## AVVISO URGENTE SULLA SICUREZZA/AVVISO SUL PRODOTTO

<b>Oggetto:</b>	Specifiche telecamere NDI Polaris Spectra installate sui sistemi di navigazione Curve e Kick di Brainlab sono state consegnate con una errata calibrazione di fabbrica, che si ripercuote sull'uso degli strumenti di registrazione a marker attivi con il sistema di navigazione, in particolare per quanto riguarda la registrazione del paziente mediante puntatore laser Z-touch con software di navigazione Cranial o ENT
<b>Riferimento prodotto:</b>	Specifici sistemi di navigazione Curve e Kick
<b>Data di notifica:</b>	Mercoledì 1 luglio 2020
<b>Responsabile della notifica:</b>	Markus Hofmann, Responsabile senior della vigilanza
<b>Identificativo Brainlab:</b>	CAPA-20200624-002355
<b>Tipo di azione:</b>	Informazioni sull'uso del dispositivo; modifica del dispositivo

Figura 3. Esempio di pagina per la verifica di accuratezza della registrazione in cui è visibile la deviazione risultante su un fantoccio

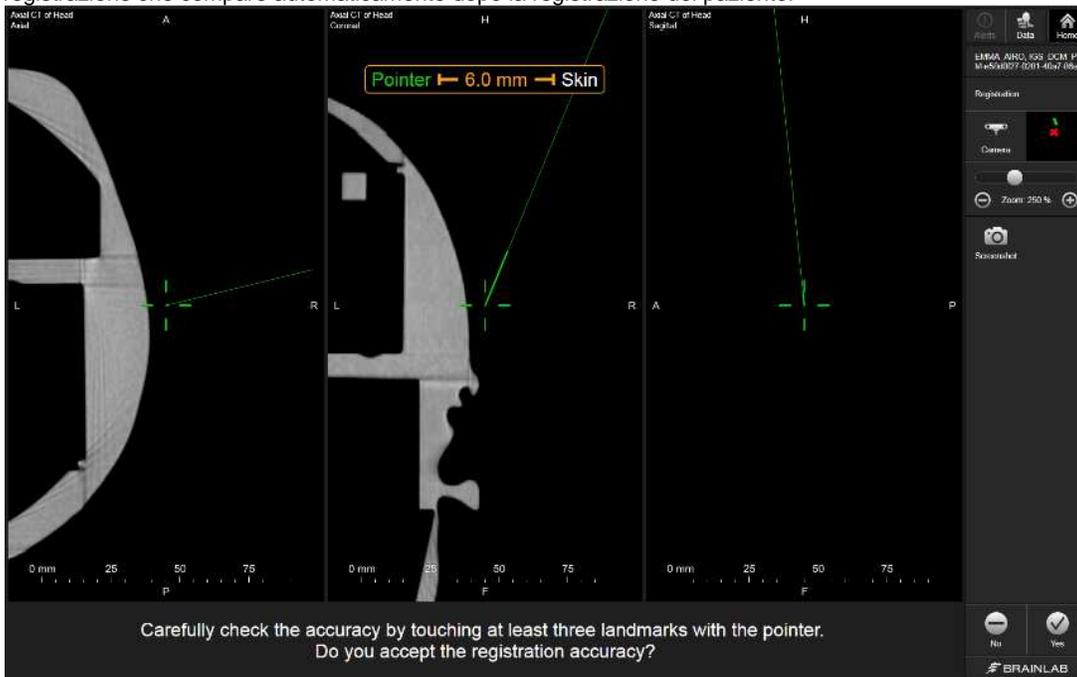
Le posizioni dei punti di registrazione acquisiti con il puntatore laser vengono interpretate erroneamente dalla telecamera coinvolta e mostrano una deviazione di circa 6 mm dalla posizione reale. Tali punti vengono spostati considerevolmente a destra o a sinistra della telecamera. Ciò significa che con la suddetta telecamera, l'accuratezza della registrazione raggiunta con un puntatore laser Z-touch per la navigazione cranica o ORL risulta visibilmente deviata di circa 6 mm.

La necessaria procedura di verifica dell'accuratezza rende evidente la deviazione e pertanto dimostra l'efficacia delle misure progettuali per la verifica dell'accuratezza.

Illustrazione: la deviazione dovuta a questo problema è visibile nella pagina per la verifica di accuratezza della registrazione che compare automaticamente dopo la registrazione del paziente.

1. Per verificare se il sistema in Suo possesso sia interessato dal problema, La preghiamo di consultare l'appendice che contiene un elenco dei sistemi di navigazione Curve o Kick di Brainlab sui quali è installata una delle telecamere coinvolte.
2. **Per quanto riguarda il software di navigazione Cranial o ENT utilizzato con un sistema su cui è installata una delle telecamere coinvolte: Non utilizzare il puntatore laser Z-touch per la registrazione del paziente.** Servirsi invece di altri strumenti con il metodo standard che prevede la rotazione dello strumento per l'accoppiamento di superfici o la registrazione dei reperi anatomici, oppure, se disponibile, utilizzare la registrazione automatica di immagini (AIR).

**Verificare l'accuratezza su più reperi anatomici, soprattutto nella regione di interesse, in quanto potrebbe differire dall'accuratezza verificata sulla superficie cutanea. Se la regione di interesse non è accessibile, verificare nelle aree il più possibile vicine ad essa.**
